Prezes Urzędu Zamówień Publicznych

DKZP.WKZ2.442.79.2024.MSZ
KND/77/24/DKZP

Informacja o wyniku kontroli doraźnej

Postępowanie o udzielenie zamówienia publicznego, pn. *Termomodernizacja budynku wraz z zagospodarowaniem terenu w Zespole Szkół nr 59 przy ul. Jana III Sobieskiego 68 - II etap*, przeprowadzone w trybie podstawowym, o którym mowa w art. 275 pkt 1 ustawy Pzp, zostało wszczęte przez Zamawiającego poprzez zamieszczenie ogłoszenia o zamówieniu z dnia 4 kwietnia 2024 r. w Biuletynie Zamówień Publicznych pod numerem 2024/BZP 00272031/01.

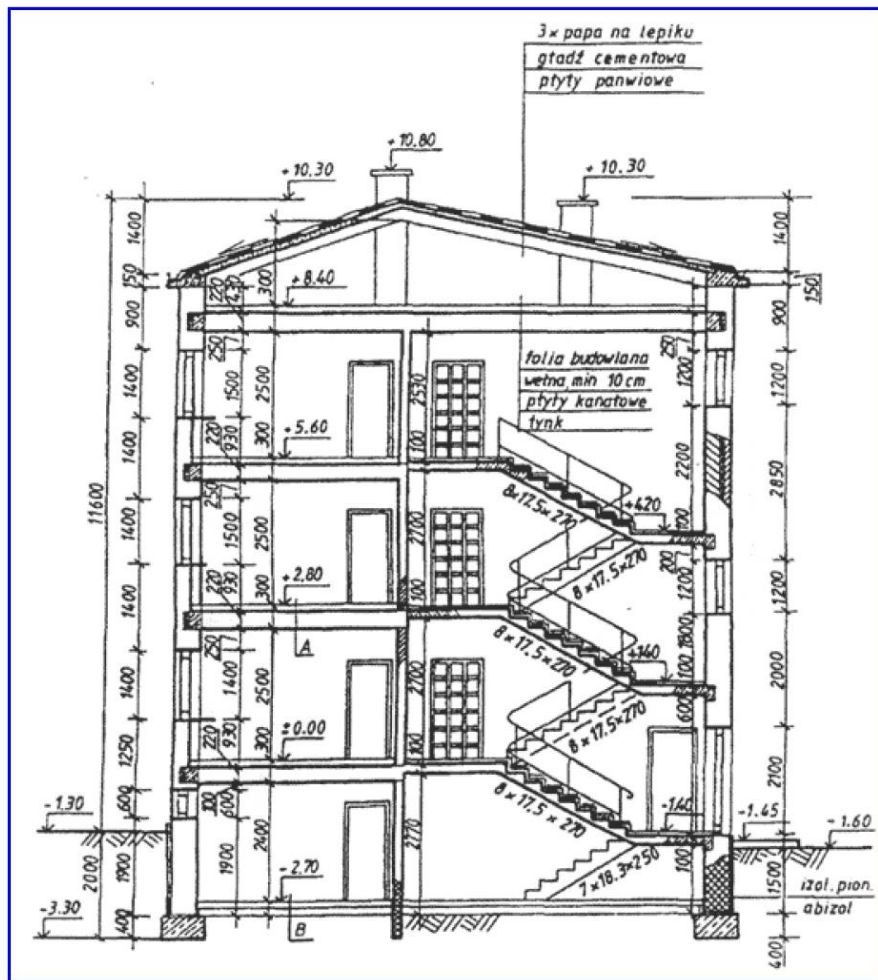
- Na rysunku nr R25 znajduje się zestawienie stolarki okiennej (O1, O2, O3, O4, O5) i drzwiowej (D1), która zgodnie z rysunkami elewacji R7 i R8 podlega wymianie, są również podane wymiary w świetle muru.

Z porównania rysunków elewacji R7 i R8 z zestawieniem na rysunku R25 wynika, że zestawienie obejmuje tylko część istniejącej stolarki. Ponieważ znane są tylko wymiary otworów okiennych i drzwiowych przedstawionych na rysunku nr R25 - możliwość potrącenia otworów z powierzchni elewacji jest ograniczona tylko do tych otworów.

Projekt Techniczny – Rys. R13

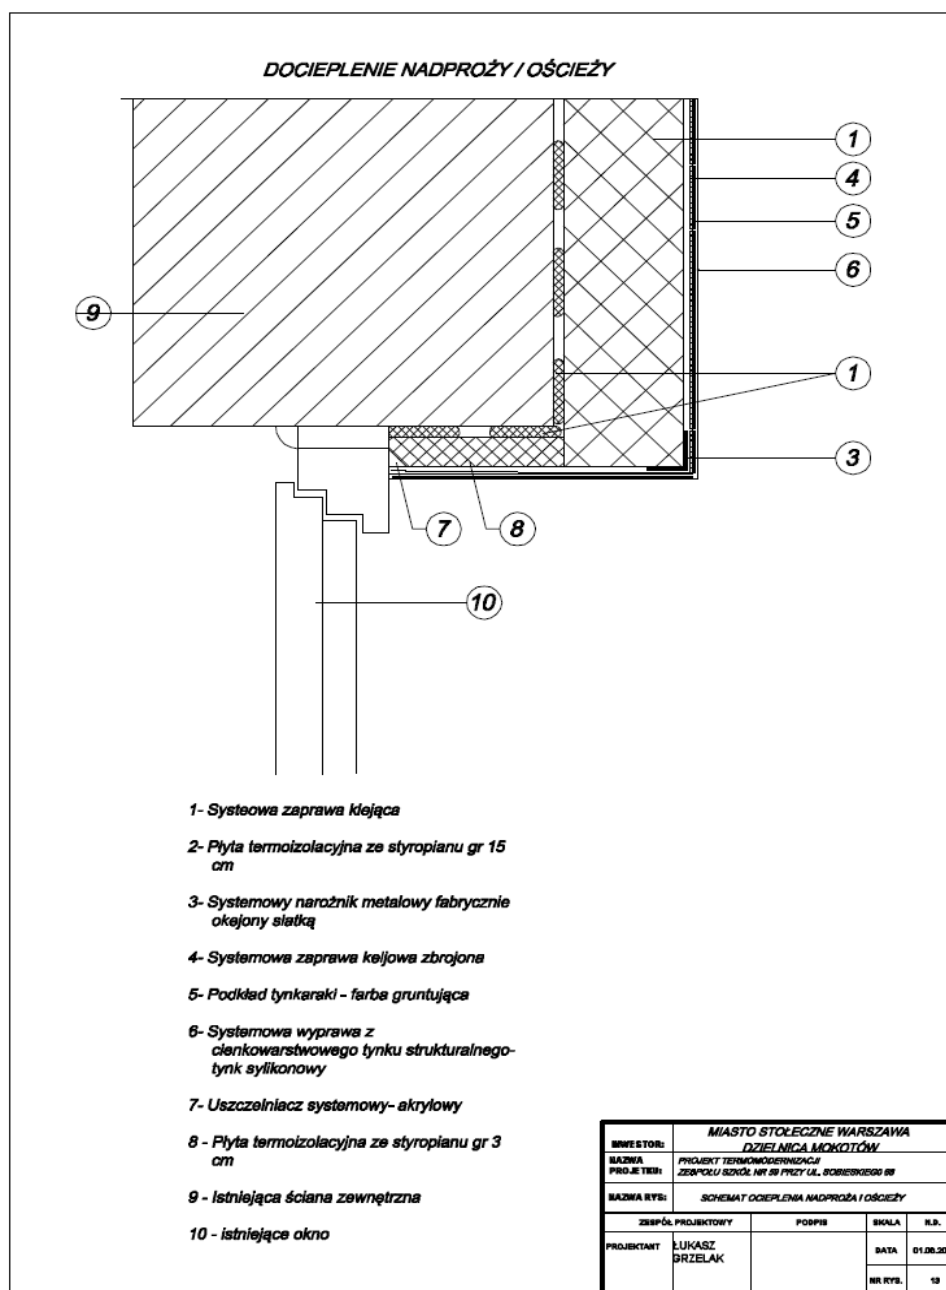
Rysunek nr R13 prawdopodobnie dotyczy 9 szt. okien piwnicznych O5 poniżej przyziemia (brak informacji na rysunku).

Informacja w tabelce: „SKALA: N.D.” wskazuje na to, że rysunek nie ma zachowanej skali, nie podano także szerokości ościeża, więc w tej sytuacji nie ma podstaw do jednoznacznego obliczenia powierzchni docieplenia ościeży okien piwnicznych.

- Rysunek R13 prawdopodobnie dotyczy 9 szt. okien piwnicznych O5 poniżej przyziemia (brak informacji na rysunku).

Informacja w tabelce: „SKALA: N.D.” wskazuje na to, że rysunek nie ma zachowanej skali, nie podano także szerokości ościeża, więc w tej sytuacji nie ma podstaw do jednoznacznego obliczenia powierzchni docieplenia ościeży okien piwnicznych (pomiar szerokości ościeża z rzutu R2 byłby zbyt niedokładny).

Projekt Techniczny – Rys. R12

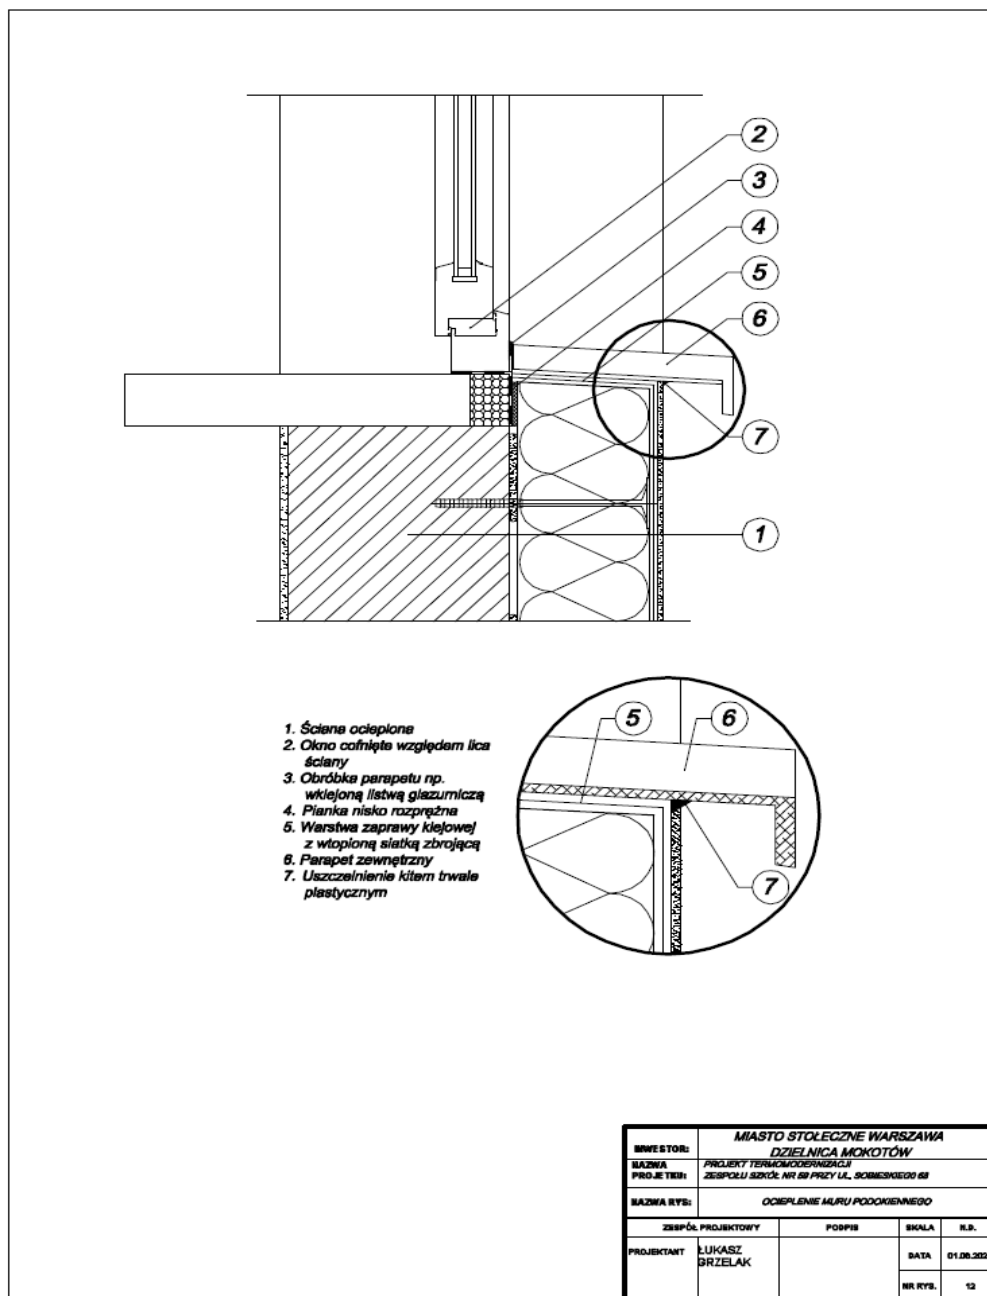
Rysunek R12 prawdopodobnie dotyczy okna powyżej przyziemia (brak informacji na rysunku).

W pkt.2 opisu znajdującego się na rysunku jest zapis: „Okno cofnięte względem lica ściany”, jednocześnie jednak z rysunku wynika, że ościeżnica okna licuje się z istniejącą elewacją budynku. Znaczyłoby to, że po wykonaniu docieplenia ścian warstwą styropianu gr 15 cm nie ma potrzeby

dotatkowego docieplenia ościeży okien powyżej przyziemia pasami styropianu gr 2-3 cm. W takim przypadku ościeże zewnętrzne otworu okiennego lub drzwiowego stanowi boczna powierzchnia piętnastocentymetrowego docieplenia elewacji styropianem i w ilości robót należałoby uwzględnić jedynie siatkę na kleju i tynk mineralny, bez pasów styropianu 2-3 cm.

- Rysunek R12 prawdopodobnie dotyczy okna powyżej przyziemia (brak informacji na rysunku).

W pkt. 2 na rysunku jest zapis: „Okno cofnięte względem lica ściany”, jednak z rysunku wynika, że ościeżnica okna licuje się z istniejącą elewacją budynku. Z powyższego wynikałoby, że po wykonaniu docieplenia ścian nie będzie potrzeby dodatkowego docieplenia ościeży okien powyżej przyziemia pasami styropianu gr 2-3 cm.

Zgodnie z tym rysunkiem należałoby uwzględnić jedynie siatkę na kleju i tynk na powierzchni ościeża otworu okiennego.

Dodatkowo, aspekt ilości ościeży jest sprzeczny z rysunkiem nr R12, z którego wynika z kolei, że ościeżnica okna licuje się z istniejącą elewacją budynku i wykonanie dodatkowego docieplenia nie jest konieczne. Tymczasem Zamawiający wskazał, że: *Docieplenie ościeży należy wykonać we wszystkich występujących w budynkach otworach na elewacji t.j. oknach i drzwiach*.
